Modulo per la presentazione delle osservazioni per i piani/programmi/progetti sottoposti a procedimenti di valutazione ambientale di competenza statale

ID: Codice procedura (ID_VIP/ID_MATTM):10844

Impianto per la produzione di energia elettrica da fonte eolica, costituito da 6 aerogeneratori della potenza complessiva di 37,2 MW, un sistema di accumulo da 25 MW e relative opere connesse in località "Rempillo" nel comune di Pitigliano (GR).

Immagine n. 5 Intervisibilità degli impianti eolici della provincia di Viterbo anche in quella di Grosseto, in particolare nel pitiglianese.

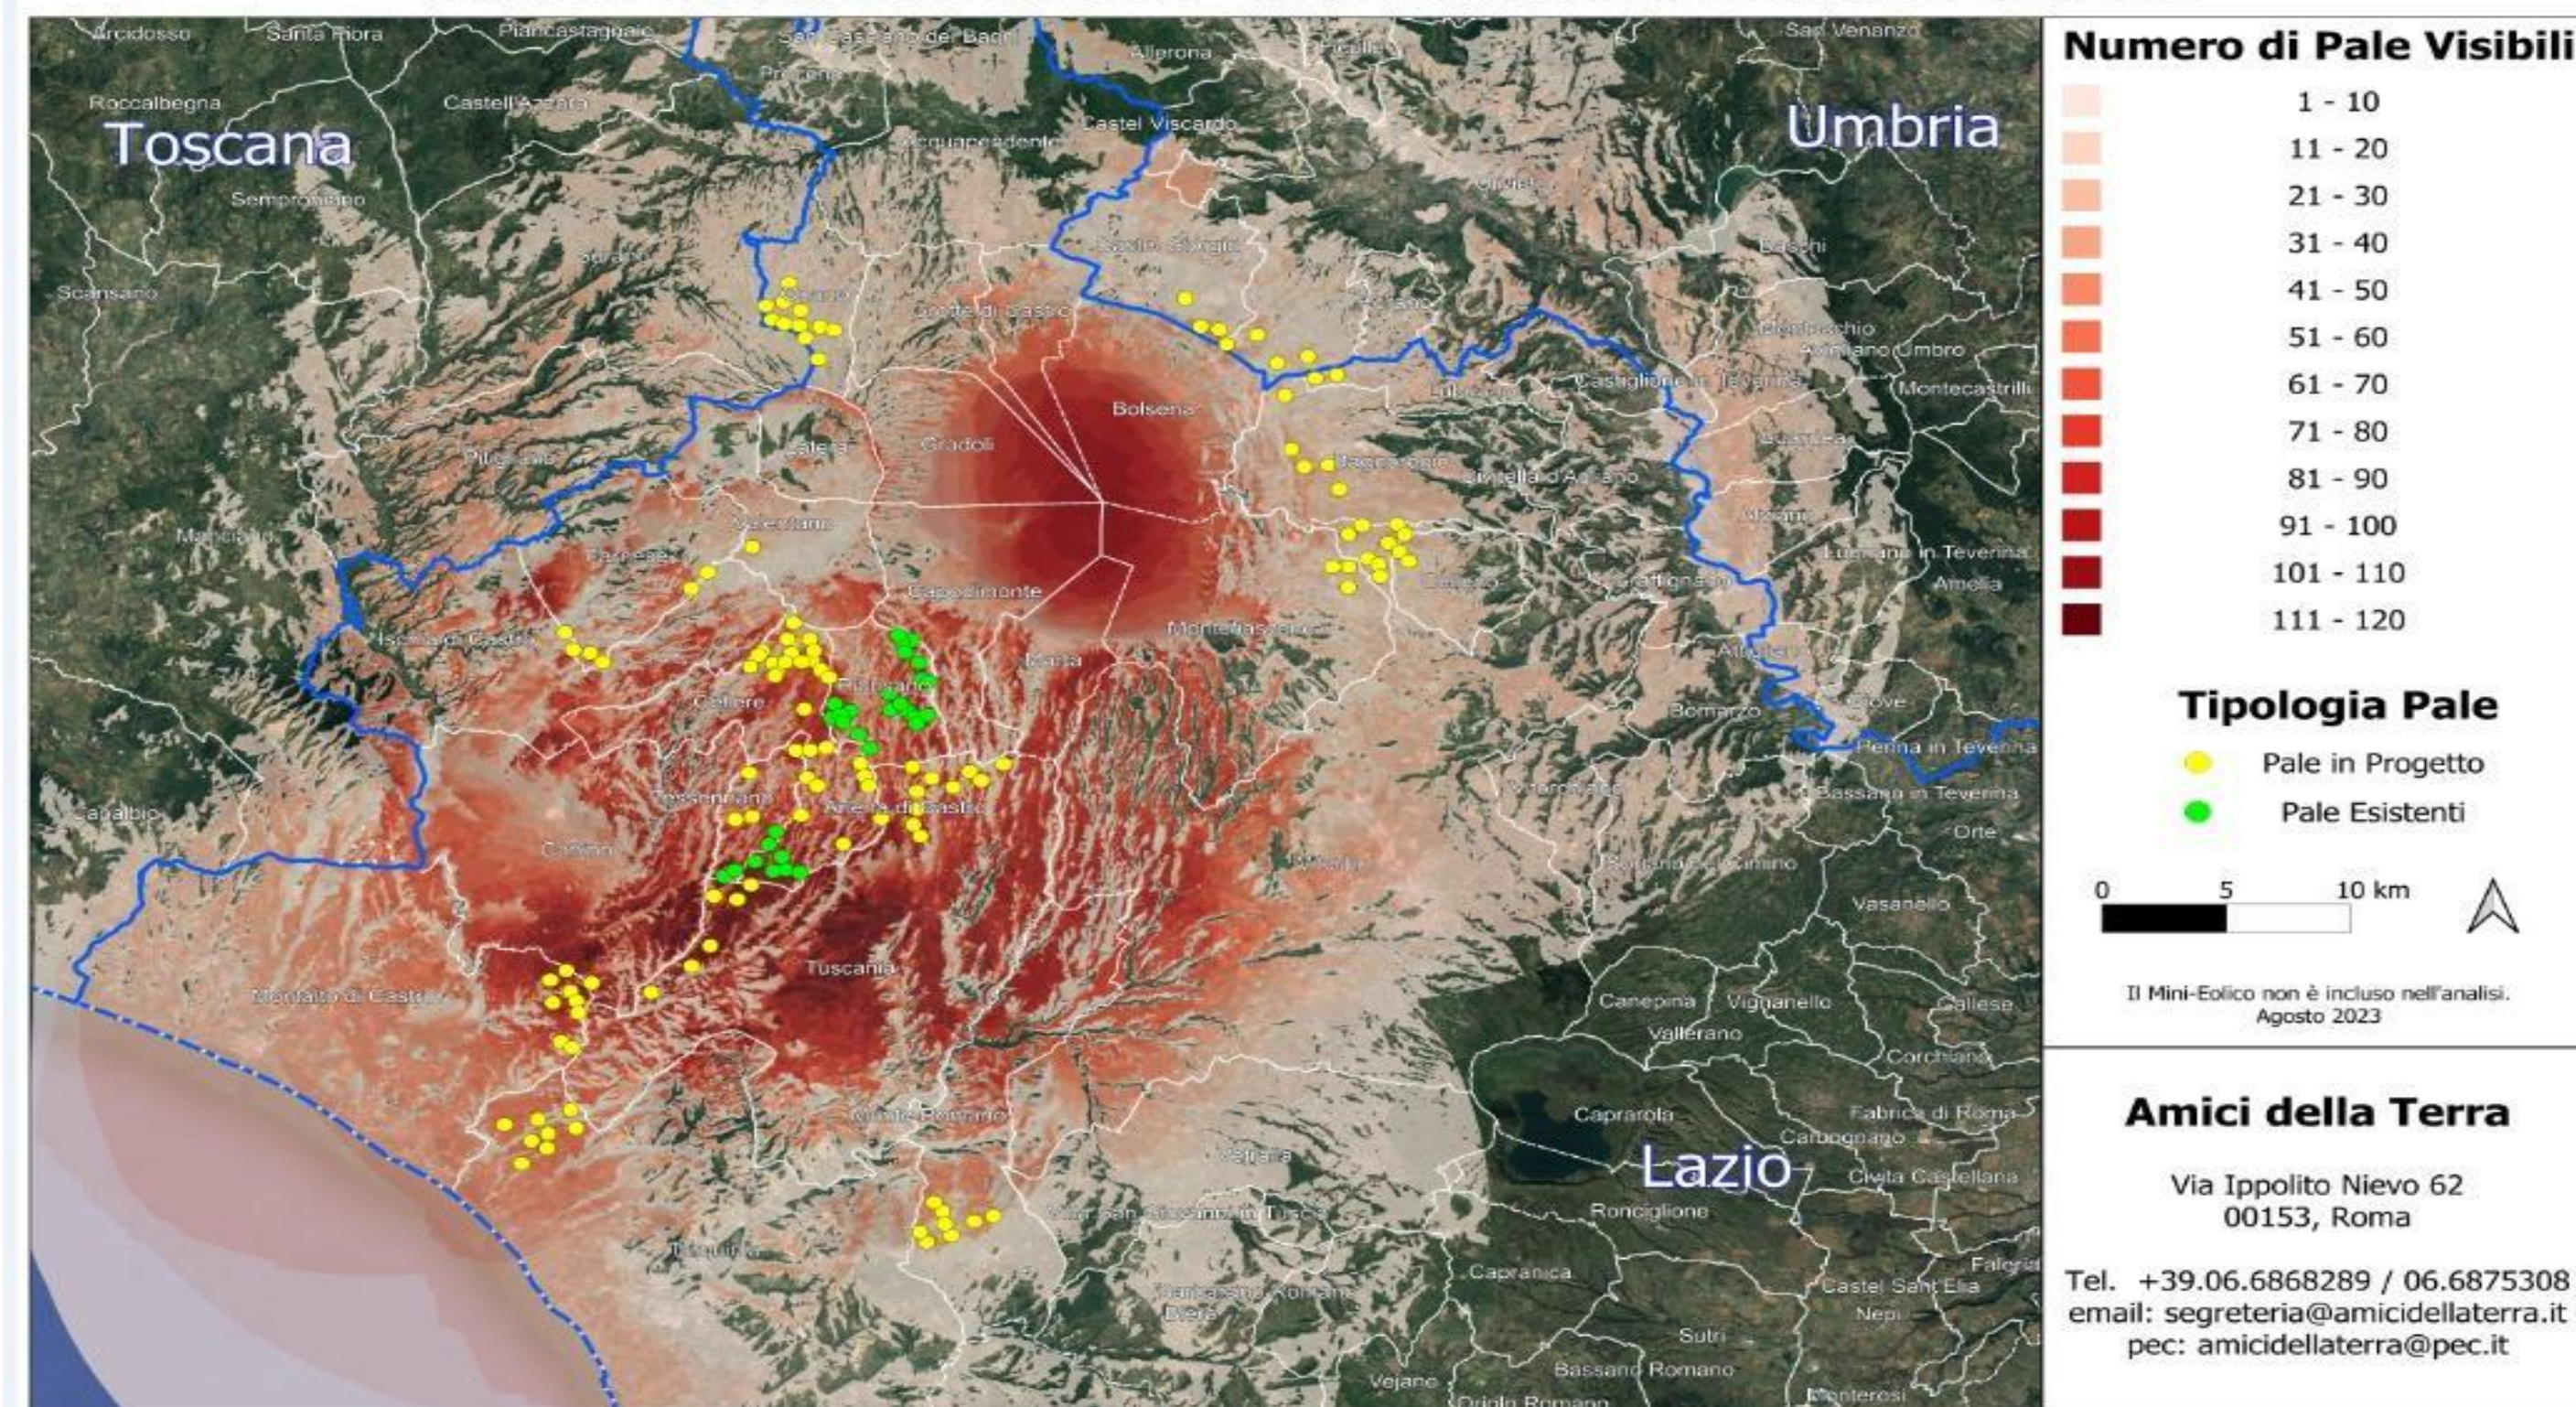
Quindi anche la Regione come Ente deputato dalla normativa nazionale a legiferare sulle aree idonee e non idonee si è espressa riguardo al fatto che abbia assolto ai doveri e alle quote stabilite dal PNIEC e in ambito regionale la provincia di Viterbo è stata quella con il più alto tasso di impianti FER tra tutte e quindi ormai satura ed il cumulo degli impianti FER installati, autorizzati e in progetto rappresenta una **elevata criticità per la sostenibilità ambientale di ulteriori eventuali iniziative**. L'impianto eolico " Rempillo" pur essendo "esterno al confine provinciale e regionale ma nelle sue immediate vicinanze (a soli 100 metri i primi due aerogeneratori) oltre ad impattare sul territorio e sulle economie di tre Comuni del Lazio (Farnese, Valentano e Latera) si trova nelle fasce di rispetto dei Beni di notevole interesse pubblico come si è evidenziate nelle Osservazioni nn. 1 e 2 e crea anche degli impatti negativi anche sui beni naturalistici come verrà dettagliato nell'Osservazione n. 4. Inoltre andrebbe a sommarsi al già enorme cumulo di impianti eolici e fotovoltaici e geotermici che già creano una elevata criticità ambientale nella provincia di Viterbo e interferiscono anche con il territorio toscano come si può vedere dalle immagini nn. 4 e 5 dell'Allegato n. 1.
